株式会社ミスマ
日本企業体
IE 事業グループ

「ディスプレイアーム」 仕様変更のご案内

MAXSD シリーズ

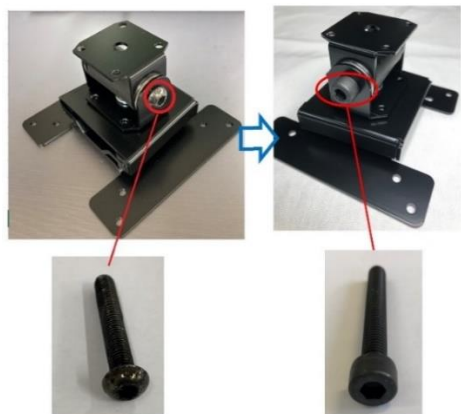
キャップボルトから六角穴付きボルトへ変更いたしました。

【変更前】

【変更後】

キャップボルト

六角穴付きボルト

キャップボルト生産終了のため変更となりました。
